Información de seguridad

Uso restringido de los sillones de tratamiento 500 XLE con los números de serie 2000-4506

Apéndice a: Indicaciones de seguridad - Sillones de tratamiento 500 XLE-SN 2000-4506-
27.04.2023

PROHIBIDO - ¡Posiciones de posicionamiento críticas!

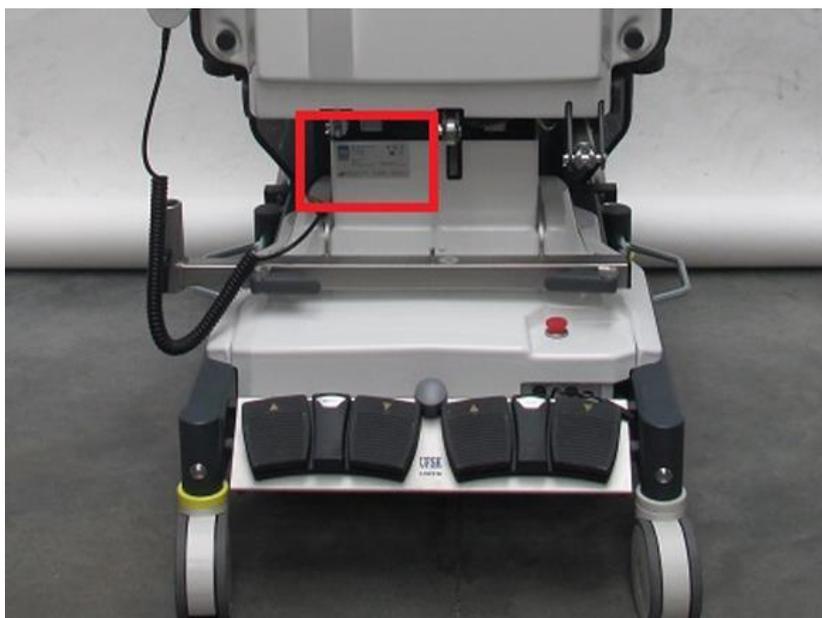
PROHIBIDO! Está prohibido inclinar la sección del asiento extendiendo el accionamiento de la sección del asiento. Las posiciones de memoria almacenadas deben ajustarse.

ATENCIÓN! La sección de asiento debe estar en posición horizontal al suelo (véase el cojín verde), el accionamiento de la sección de asiento permanece en la posición replegada (componente marcado en verde). Los movimientos de ajuste, por ejemplo a la posición de reajuste, siguen siendo posibles (véanse las posiciones de ajuste de la sección de respaldo y piernas mostradas en gris).
